PROVINCIA DI BOLOGNA
Assessorato Ambiente
Servizio Pianificazione Paesistica

VARIANTE AL PIANO TERRITORIALE
DEL PARCO STORICO REGIONALE DI MONTE SOLE

DEDUZIONI

adottato con Delibera Consiglio Provinciale n. 32 del 10/06/2013

(Comune di Marzabotto - Loc. Gardelletta)

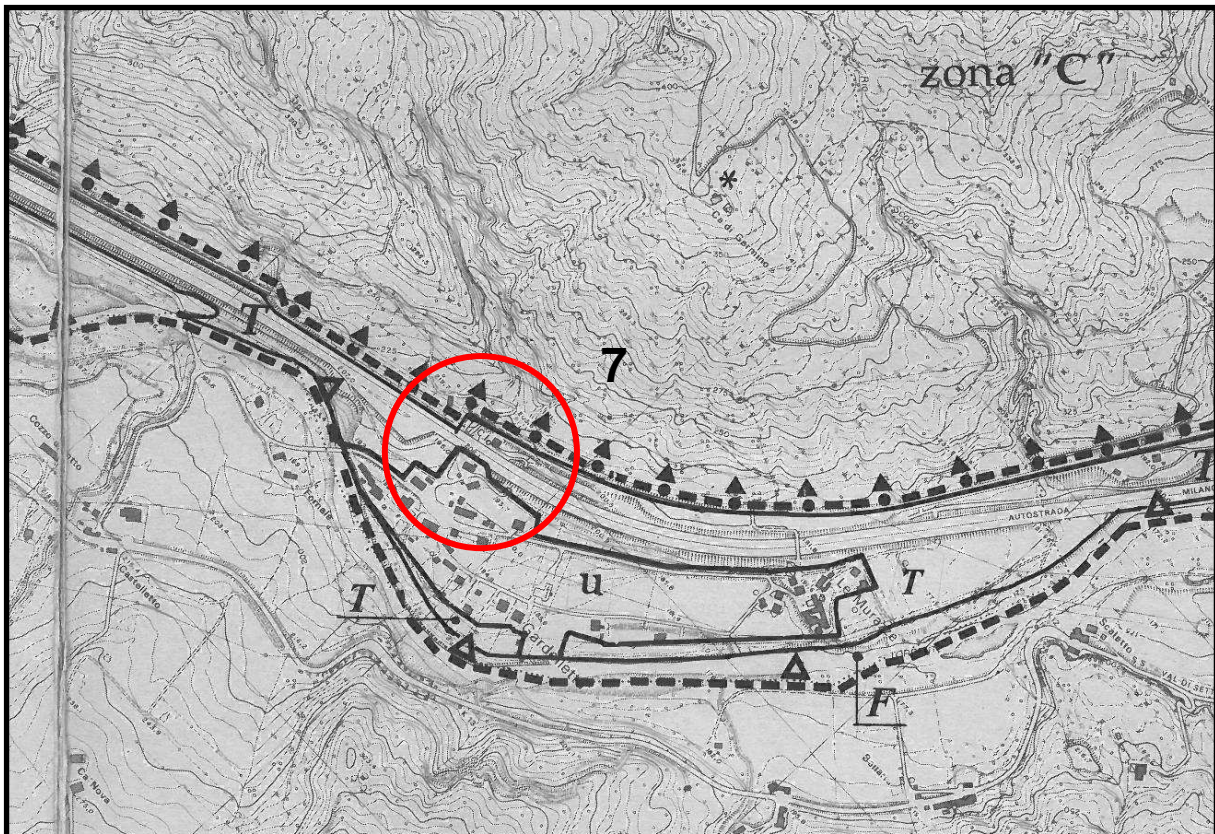
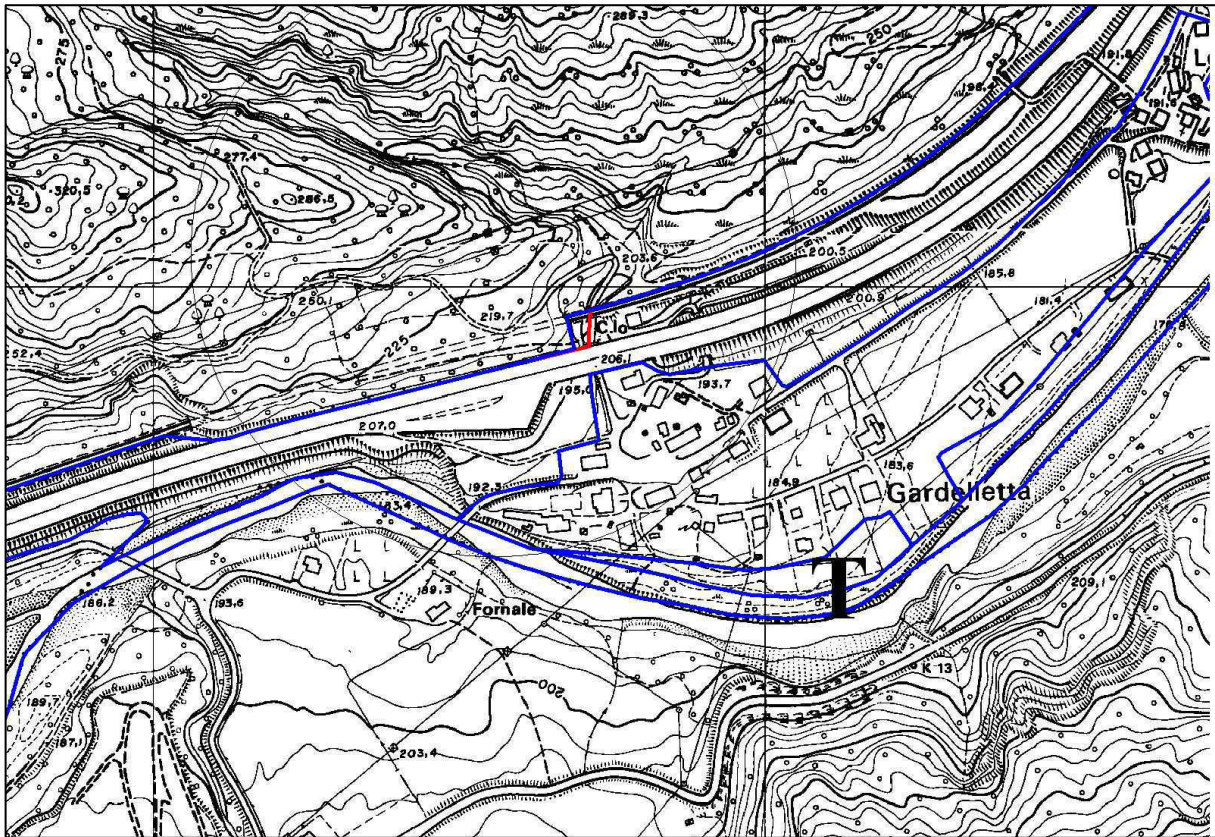
Si tratta di un mero errore materiale compiuto in fase di digitalizzazione dell'elaborato n. 6 "Perimetri e Zone di Legge" realizzata in fase di Variante 2004, nel Piano Territoriale vigente e approvato nel 1997 è, infatti, riportato il perimetro corretto.

Perimetro errato  Perimetro corretto

(Comune di Monzuno e Marzabotto - Loc. Valdiana)

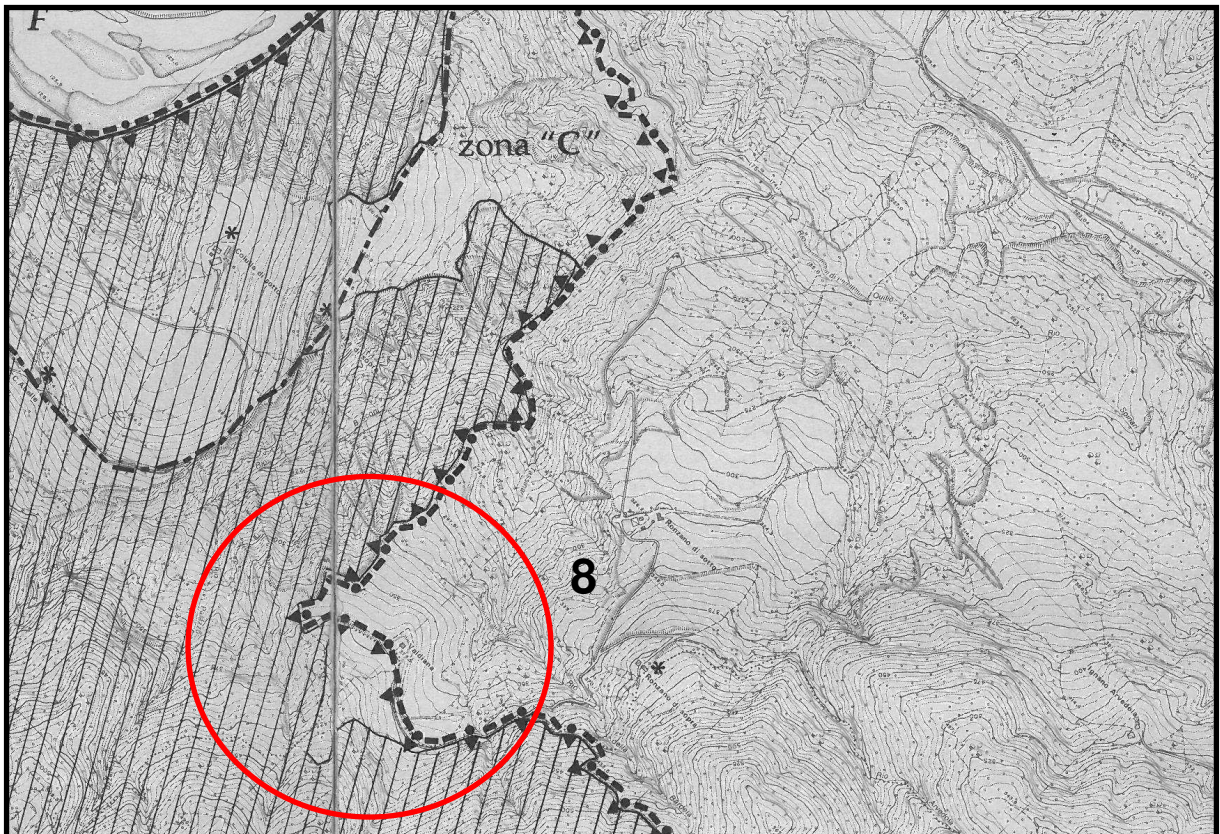
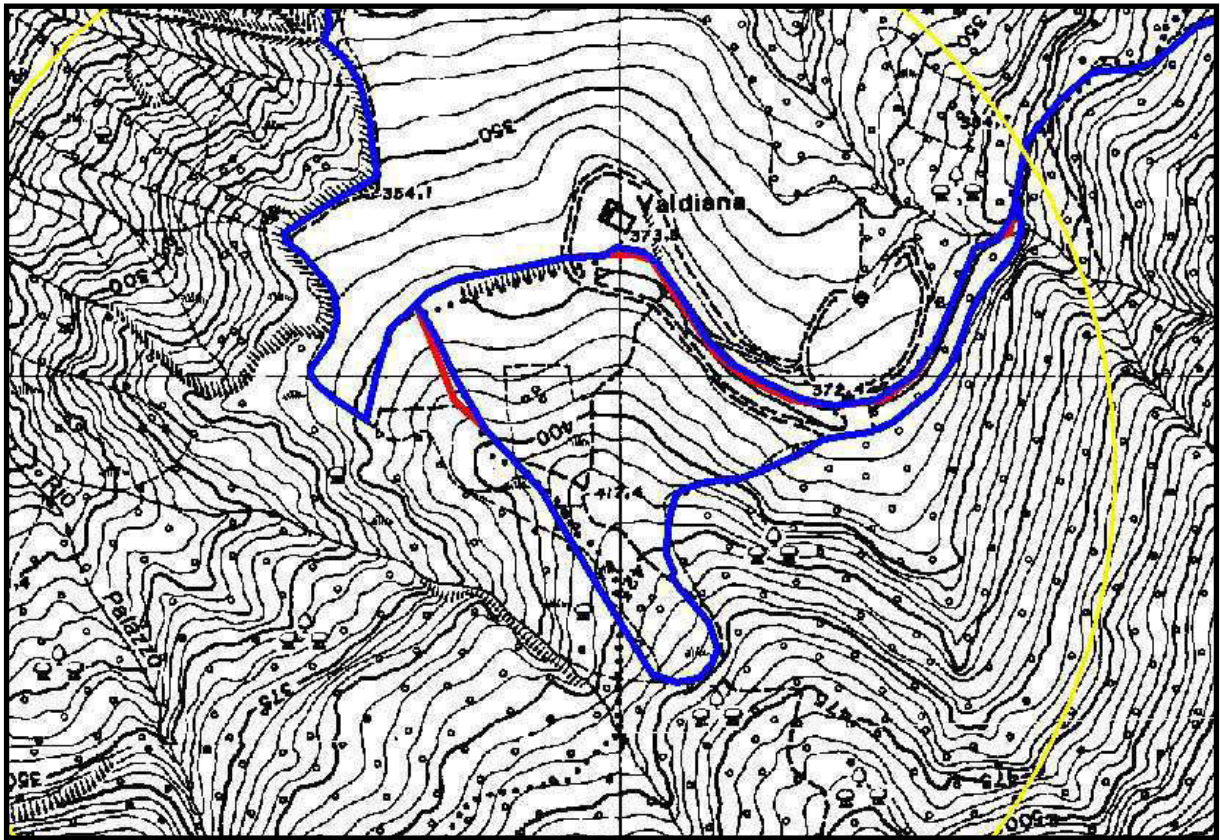
Si tratta di un mero errore materiale compiuto in fase di digitalizzazione dell'elaborato n. 6 "Perimetri e Zone di Legge" realizzata in fase di Variante 2004, nel Piano Territoriale vigente e approvato nel 1997 è, infatti, riportato il perimetro e la zonizzazione corretti.

Perimetro errato  Perimetro corretto

(Comune di Marzabotto - Loc. Lusignano e Lama di Setta)

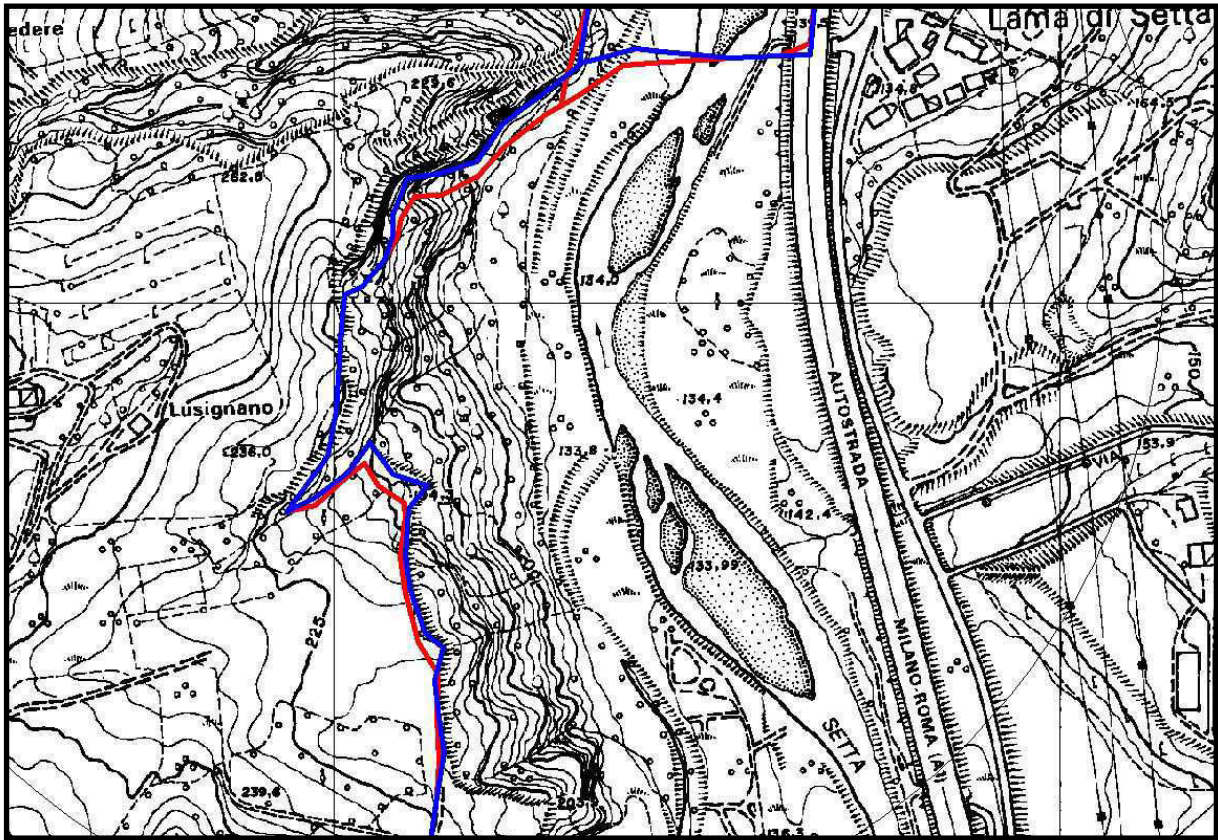
Si tratta di un mero errore materiale compiuto in fase di digitalizzazione dell'elaborato n. 6 "Perimetri e Zone di Legge" realizzata in fase di Variante 2004, nel Piano Territoriale vigente e approvato nel 1997 è, infatti, riportato il perimetro corretto.

Perimetro errato  Perimetro corretto

(Comune di Marzabotto - Loc. Cà Lamma, Codicè)

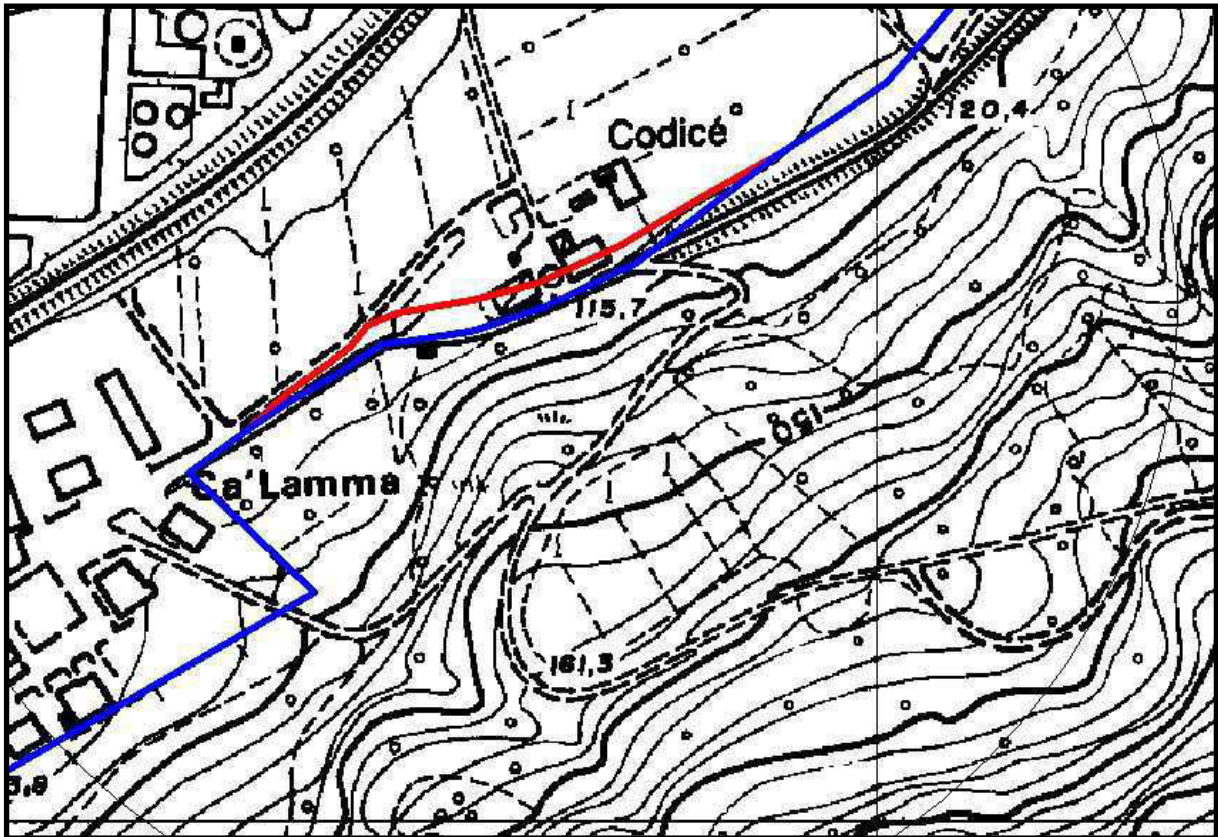
Si tratta di un mero errore materiale compiuto in fase di digitalizzazione dell'elaborato n. 6 "Perimetri e Zone di Legge" realizzata in fase di Variante 2004, nel Piano Territoriale vigente e approvato nel 1997 è, infatti, riportato il perimetro corretto.

Perimetro errato  Perimetro corretto

(Comune di Marzabotto - Loc. Piccolo Paradiso)

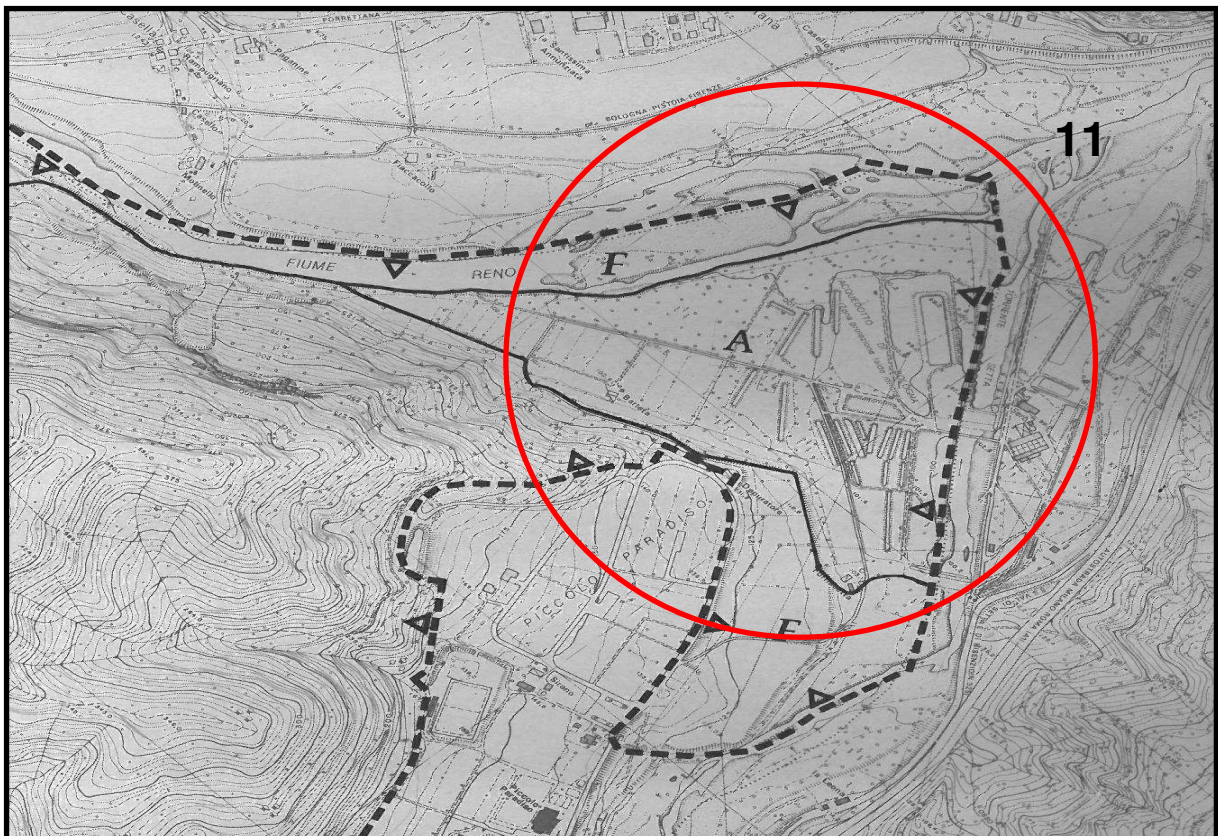
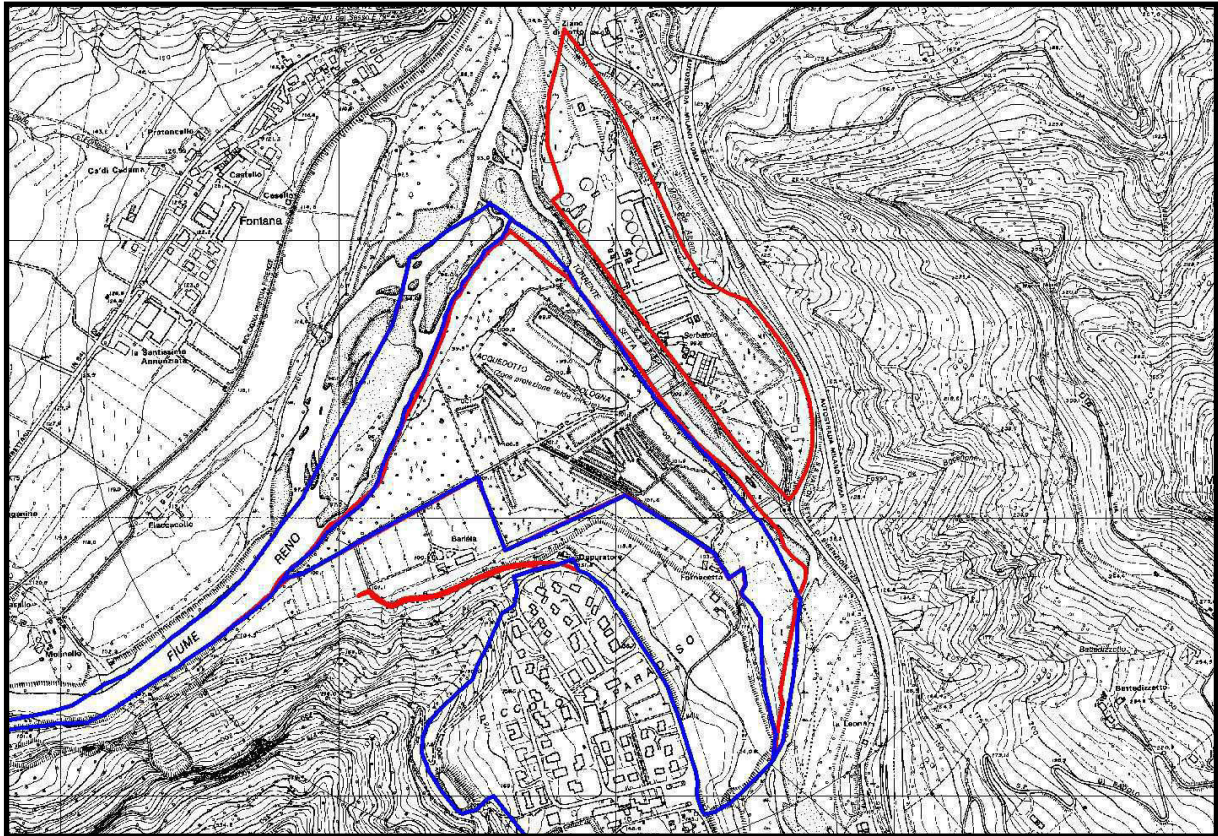
Si tratta di un mero errore materiale compiuto in fase di digitalizzazione dell'elaborato n. 6 "Perimetri e Zone di Legge" realizzata in fase di Variante 2004, nel Piano Territoriale vigente e approvato nel 1997 è, infatti, riportato il perimetro corretto. Conseguentemente viene modificato l'elaborato 5 Nord "Modalità d'uso del territorio"

Perimetro errato  Perimetro corretto
